Referència: 1997

Denominació: Tapa 7 ml recte

Motiu informe: 8è informe de la prova de motlle nou de la tapa 7 ml RECTE – 6 figures –

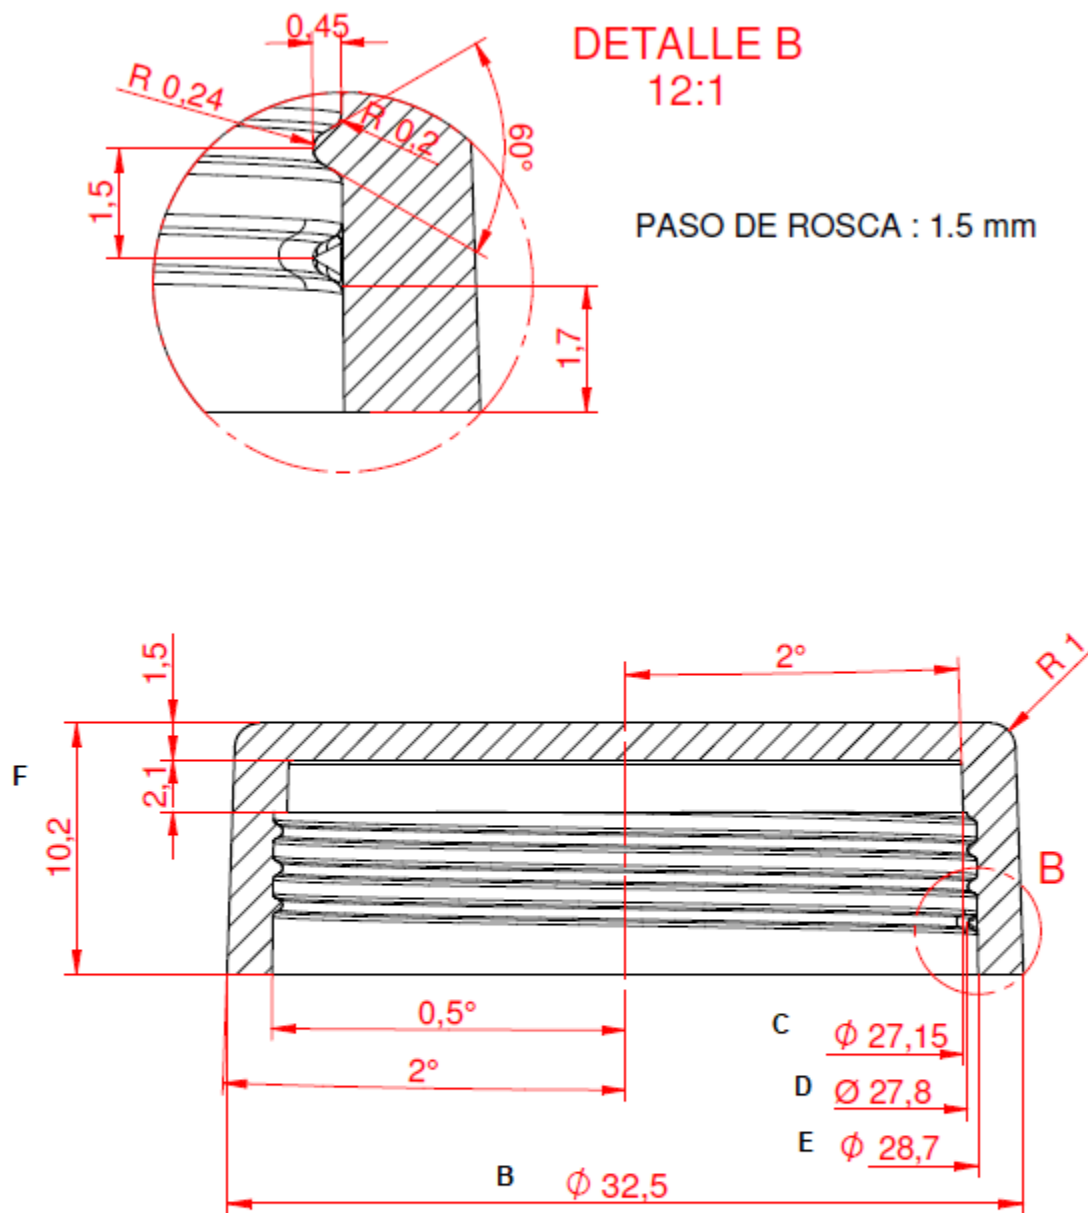
**1- ASPECTE:
ROSQUES VERGES TAPES PP:**

Les mostres fetes avui, torna a sortir una mica el relleu del antigiro a la superfície, i les proves també han sortit totes xispejades:

A falta de fer la contracció, les proves. Faig informe visual de la injecció de les tapes. Amb aquesta modificació/ prova han millorat, es veu que s'ha polit millor totes les figures, però encara hi ha tapes que surten amb marques d'injecció (1,4,5) o alguna es veu una mica de desgast a la rosca (3,6). El tema filets i broces, també ha millorat, però encara hi ha alguna dent dels anti-giros que arrastra una mica, la figura 2 i a la 6 també es veu una mica al aro. A part les tapes d'avui es torna a veure el antigiro per sobre. El xispejat entenc que es per falta d'escalfar el material.

28/04/2021		<p>Manuel Serrano 28/04/2021</p> <p>Despues de la ultima prueba y al analizar las piezas observamos tanto en Cornella como el Dpto.Calidad que aun persisten restos de plastico que pensamos provienen del sistema de nervios antiguo. Repasamos con ceramica todas las aristas cortantes de cada uno de los nervios (Pequeñas rebabas). Rectificamos bloque hacien sobresalir nucleo hasta conseguir que quede enrasado con el fondo de los antiguos y evite la friccion lateral que pensamos pueda provocar este problema. Pulimos de forma "superficial" 0.02mm la zona roscada de las figuras numero 1 y 6 a fin de evitar que se pase en el tarro numero 5.</p> <p>Nota:</p> <p>En Of.Tecnica hemos hecho varias pruebas de roscado con tapas 1 y 6 en 5 tarros Nº5 y en el dia de hoy no se ha pasado en ninguno aun ejerciendo presion con la tapa a tope forzado, posiblemente es prematuro retocar diametros antes de pasadas 48/72 h, probaremos el util con el proposito de verificar que quede exenta de residuos y si procede rebajaremos mas las roscas una vez solucionado el problema de los residuos.</p>
